Från: Bergman, Anders
Skickat: den 3 september 2015 13:01
Till: Helén Segerstedt
Ämne: VB: Förtydligande frågor avseende Östhammars kommuns yttrande
Bifogade filer: 20150828 Frågeställningar direkt till SKB.docx

Projekt SFR-utbyggnad

F-PSAR SFR Allmän del I

Diskussionsmöte
Projekt SFR-utbyggnad
Östhammars kommun
5 okt 2015

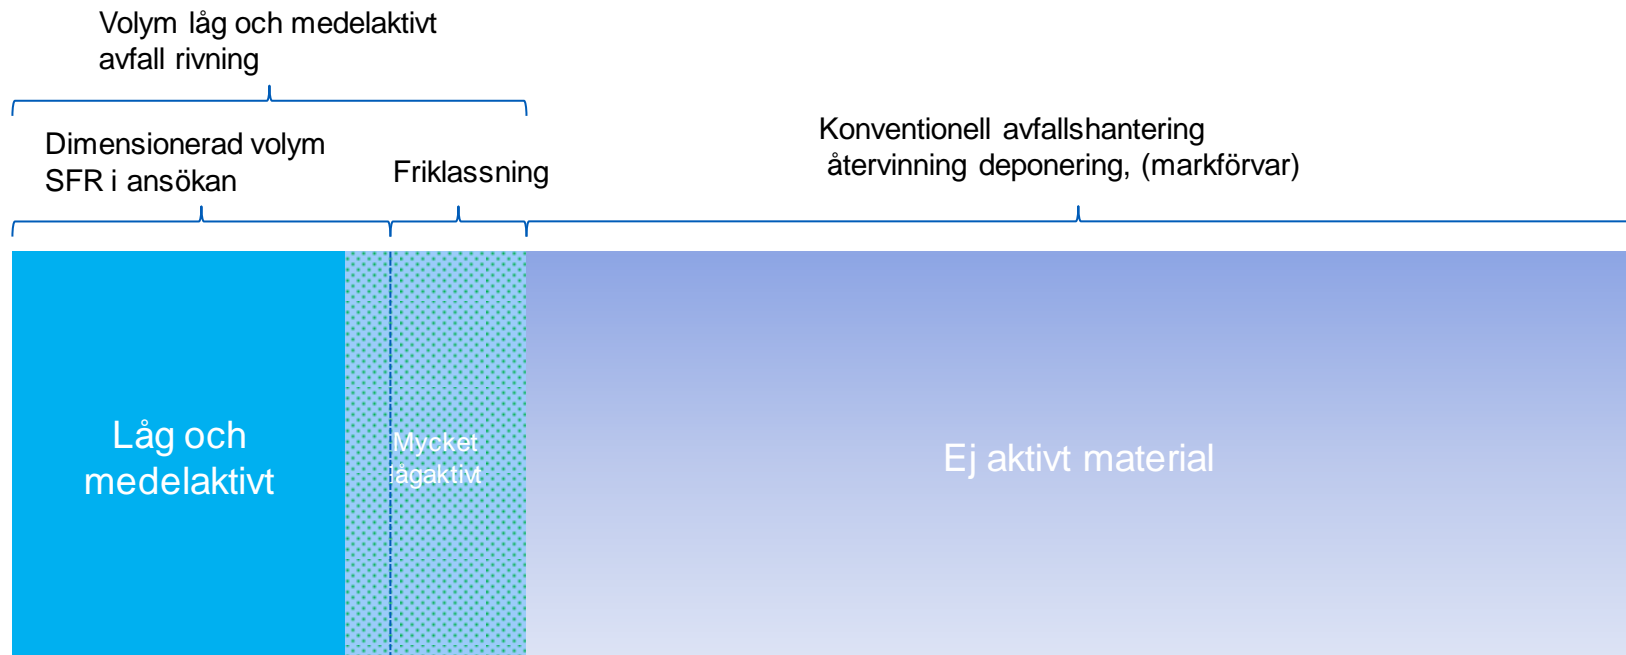
På sidan 26 framgår att SKB just nu undersöker om ett markförvar kan vara ett alternativ för delar av det avfall som idag är tilltänkt att deponeras i SFR. Ett markförvar skulle kunna minska behovet av bergutrymme under mark vilket potentiellt skulle kunna innebära en mindre miljöpåverkan.

Vilka är resultaten av utredningen om ett markförvar?

Resultatet av förstudien visar att markförvar är ett genomförbart alternativ men att SFR rekommenderas för omhändertagande av det mycket lågaktiva och kortlivade avfallet från nedmontering och rivning av kärnkraftverk som studien identifierat.

Anledningen till detta är de oklarheter som har identifierats kring markförvarets framtida regelverk. I och med att markförvar för rivningsavfall, precis som dagens markförvar, kommer att regleras via tillståndsärenden kan förutsättningar komma att förändras vilket gör utslagen från tillståndsprocesserna ovissa. Ett slutförvarskoncept för mycket lågaktivt rivningsavfall som baseras uteslutande på markförvar anses därför i dagsläget som alltför sårbart.

Alternativen konventionell avfallshantering efter friklassning till särskilda gränsvärden respektive konventionell avfallshantering efter avklingningslagring och friklassning bedöms inte utgöra helhetslösningar för allt det studerade avfallet.

Förstärkning och reparation av 1BMA

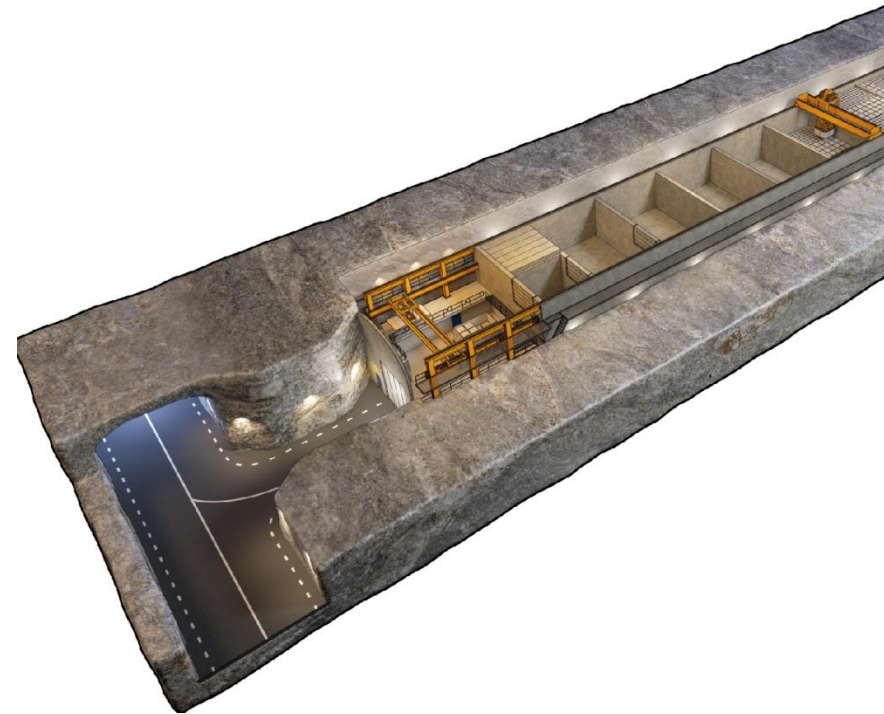
På sidan 85 redovisas behovet av förstärkning och reparation av betongkonstruktioner i 1BMA.

Beskrivningen är väldigt kortfattad och Östhammars kommun önskar ytterligare beskrivning av förstärkningen och reparation.

Förstärkningsåtgärder 1BMA :

- förstärkning av betongkonstruktionens ytterväggar med utanpåliggande betongkonstruktion,
- en kraftigare pågjutning på locket, samt
- injektering av bottenbädden med cementbruk som skapar ett fundament med låg hydraulisk konduktivitet och förmåga att ta upp laster.

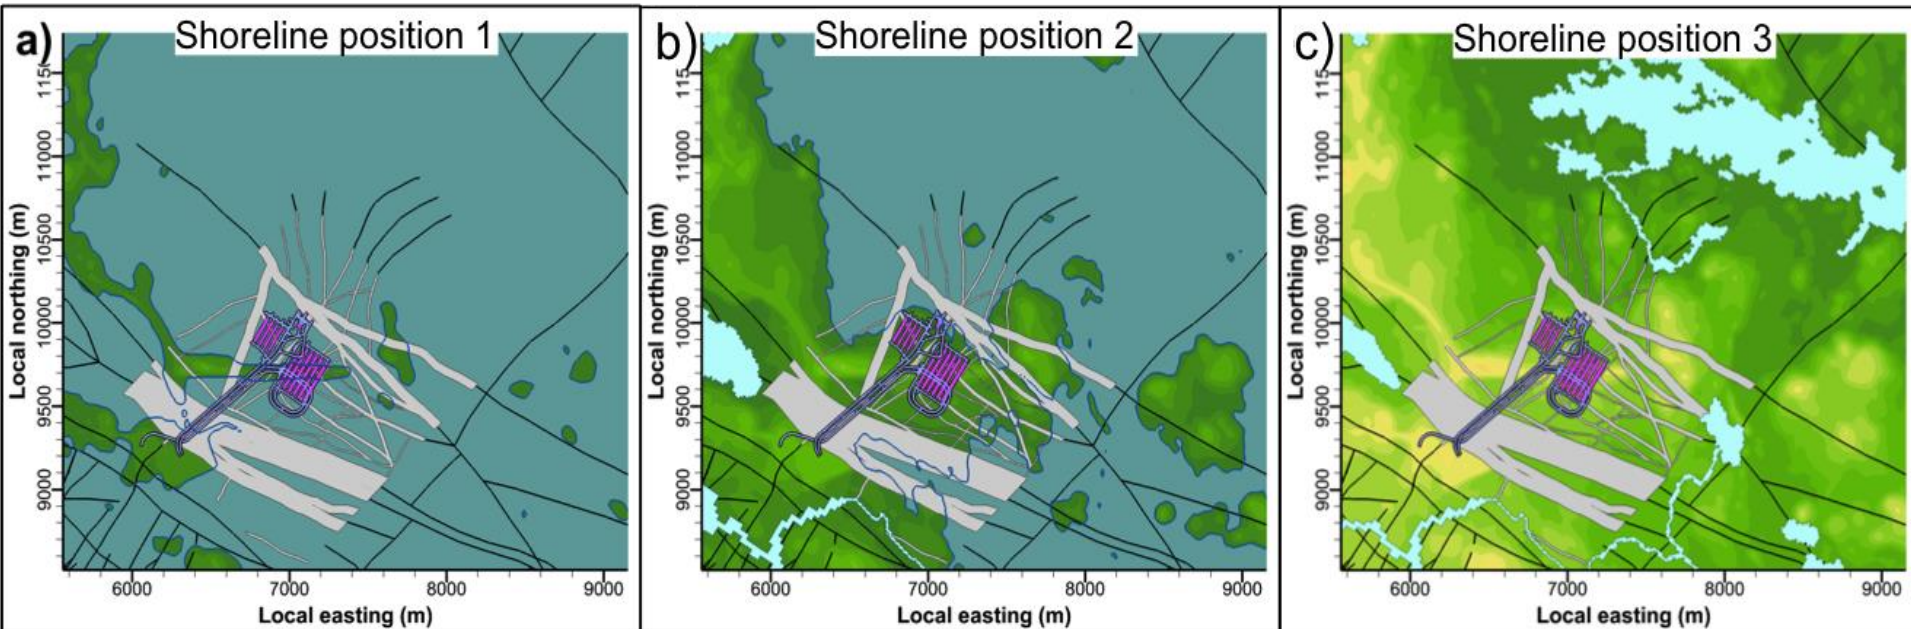
På sidan 147 samt 275 redovisas riskerna för jordskalv i Forsmarksområdet.

Östhammars kommun saknar redovisning av nya resultat som indikerar stora jordskalv i Vättern och Bollnäsområdet efter den senaste istiden och önskar en redovisning av vad dessa skalv skulle kunna få för konsekvenser för slutförvarets långsiktiga säkerhet. Vidare önskas en förklaring till varför endast påverkan av silon beräknas vid ett jordskalv och inte andra delar av förvaret.

Fynden i Bollnäs, Vättern och på andra ställen i Sverige, främst i Lappland, har inte på något dramatiskt sätt ändrat SKB:s förståelse för hur glacialt inducerade skalv uppkommer. SKB följer, och deltar aktivt, i forskningen kring några av dessa fynd för att säkerställa att beräkningsantaganden är fortsatt konservativa och för att fördjupa vår kunskap om de bakomliggande mekanismerna. SKB har för både SFR och SFK antagit att mycket stora skalv kan ske i förvarens närområde trots att platsundersökningarna mycket tydligt visade att sådana inte skett i samband med Weichselglaciationen.

I kap. 7.6.5, Scenariot med jordskalv, redovisas att scenariot endast beaktar Silon: ”Eftersom de radiologiska effekter som orsakas av en skadad BMA-konstruktion har visat sig vara små i SAR-08-analysen gäller detta scenario endast för silon.”

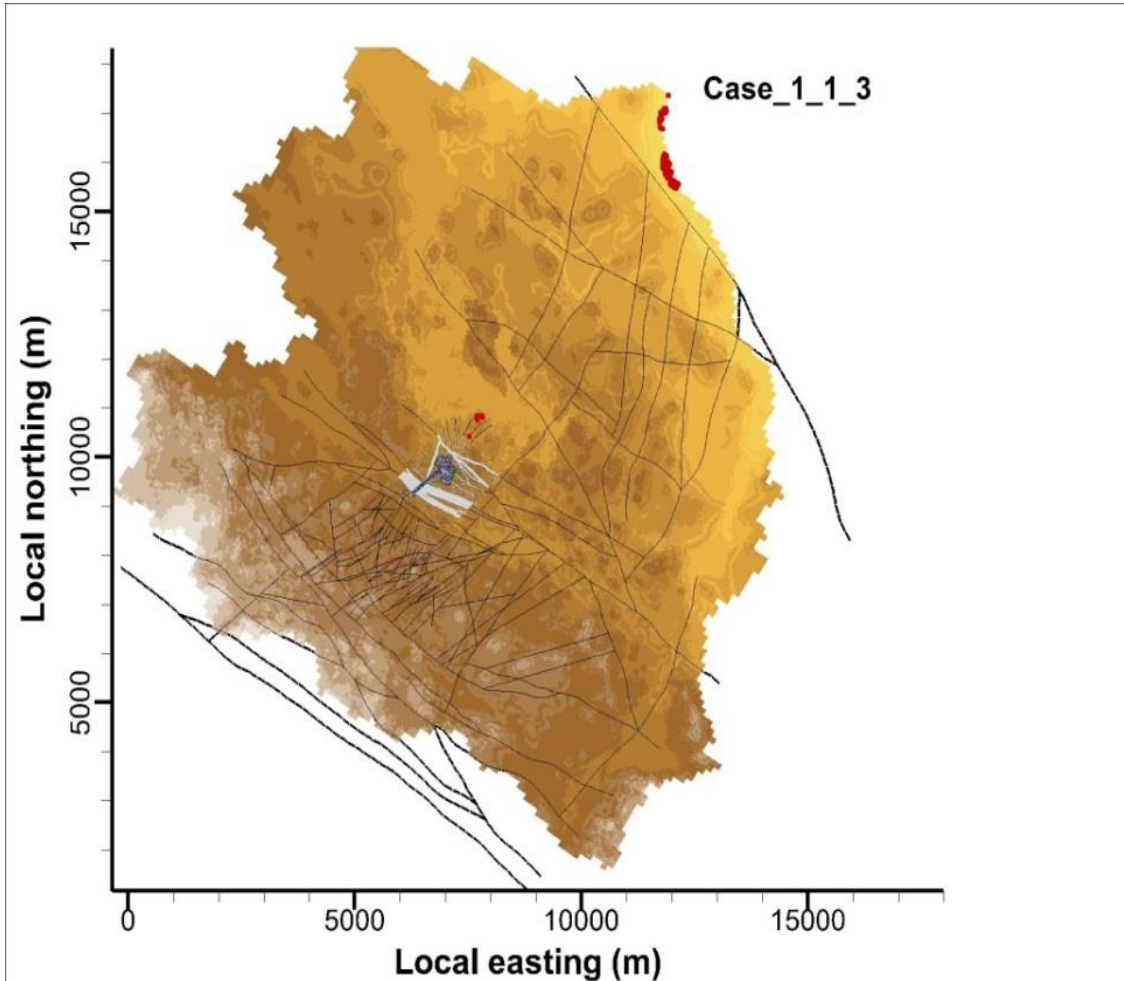
På sidan 168 anges att resultaten från olika modelleringar av montmorillonitomvandling skiljer sig kraftigt åt.

Östhammars kommun önskar ett förtydligande i hur SKB ser på montmorillonitomvandling.

Olika modelleringar ger olika resultat beroende på vilka förutsättningar som har antagits, gemensamt är dock att omvandlingen är långsam i de tidskalor som är aktuella för Silon i SFR.

Texten på sidorna 167-168 sammanfattar ganska väl hur SKB ser på montmorillonitomvandling till följd av reaktion mellan bentonit och porvatten från betong.

I projektet har montmorillonitomvandling modellerats (Cronstrand, SKB TR-15-XX). Rapporten belyser betydelsen av olika antaganden i modelleringen.

SKB följer utvecklingen inom området cement-bentonitinteraktioner och det finns möjligheter att osäkerheterna kan minskas inom den närmaste framtiden.

Korrosion av reaktortankar

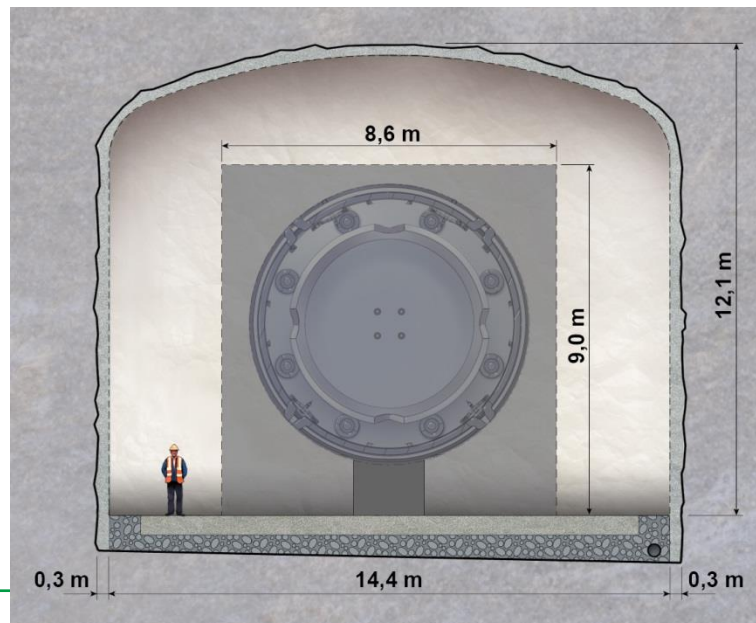
Korrosionen av reaktortankarna i BRT som beskrivs på sidan 218 ger upphov till frigörelse av radionuklider.

Östhammars kommun önskar ett resonemang kring andra konsekvenser av att reaktortankarna korroderar, till exempel skapandet av hålrum i förvaret och påverkan på vattenflödet genom förvarsutrymmet.

Det bildas inga hålrum då bildade korrosionsprodukter är svårlösliga.

Dessutom är korrosionen under de specifika betingelserna väldigt långsam.

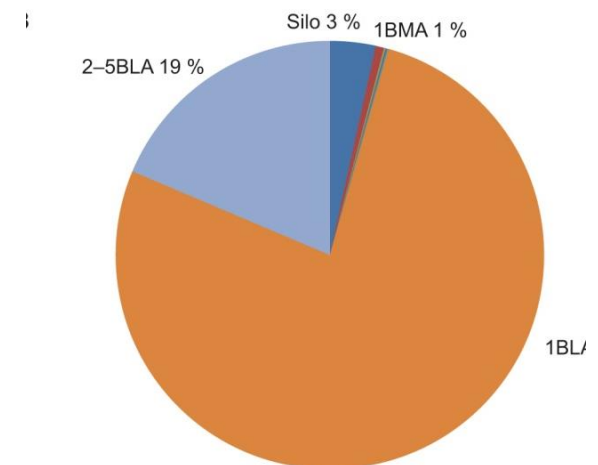
Östhammars kommun kan inte utläsa vad den kumulativa risken från både ett utbyggt SFR och kärnbränsleförvaret blir och önskar en redovisning av den.

- Riskkriteriet gäller för ett förvar och är satt så lågt (1 % av bakgrundsstrålningen) att flera förvar kan byggas nära varandra utan att den sammanslagna effekten av flera förvar ska utgöra en risk för framtida människor.
- Vi utvärderar inte den faktiska risken utan visar för vart och ett av förvaren att risken är under riskkriteriet på 10^{-6} . Den faktiska risken är betydligt mindre eftersom vi har flera konservativa antaganden i beräkningarna och risksummeringen.

1BLA forts.

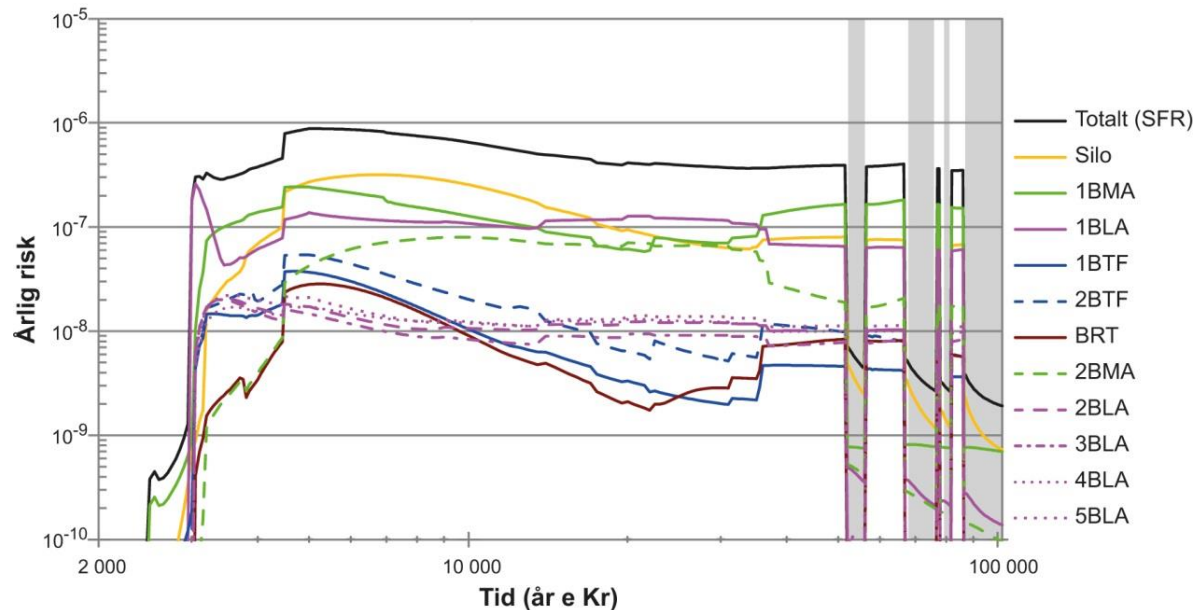
På sidan 300 anges 1BLA:s bidrag till dosen.

Östhammars kommun finner det förvånande att en förvarsvolym med så pass lite radionuklider kan bidra så pass mycket till risken och önskar en förklaring.

Uran och urandöttrar från 1BLA utgör huvuddelen av dosbidraget i brunnsscenarioet. Radionuklidtransportmodellen för 1BLA är försiktig i sina antaganden vad gäller löslighet och fastläggning av radionuklider vilket bidrar till resultatet.

Bidraget från 1BLA till totala risken beror till stor del på scenariot med intrångsbrunnar och brunnar nedströms förvaret. Det finns konservatism i summeringen av brunnsscenarioer och därmed är det inte den faktiska risken vi presenterar utan vi presenterar att resultatet är under riskkriteriet.

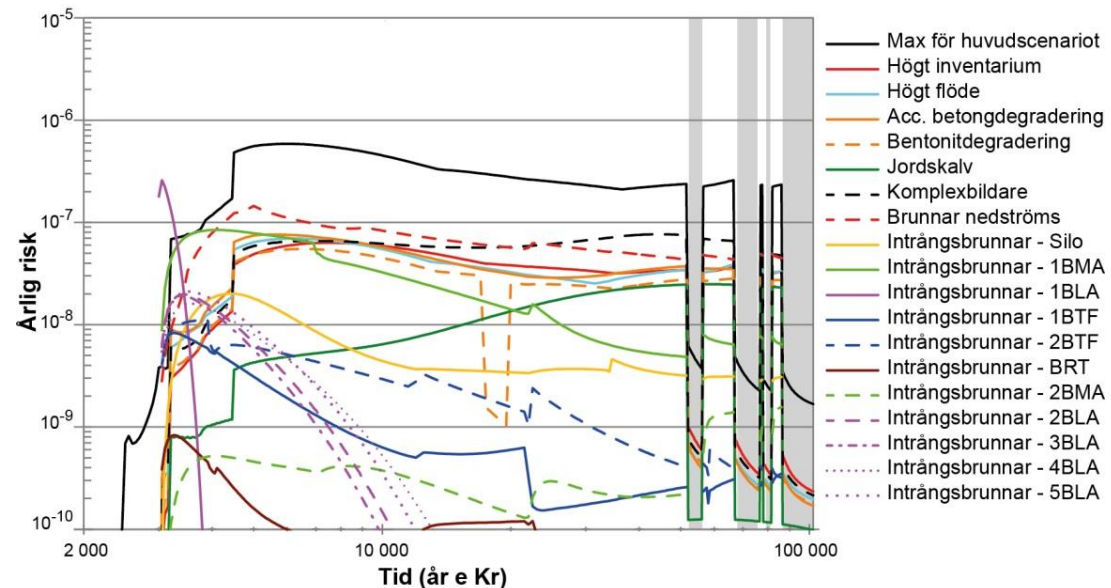
I data report TR-14-10 redovisar bland annat osäkerheter rörande barriärer.

Östhammars kommun efterfrågar en samlad bedömning av osäkerhetens påverkan på resultaten av säkerhetsanalysen.

Osäkerheter diskuteras i avsnitt 2.6.2 och delas in i

Sammanfattningsvis, anser att vi att vi har tagit hand om osäkerheterna på ett sånt sätt att vi känner oss trygga med slutsatsen att SFR är långsiktigt säkert!
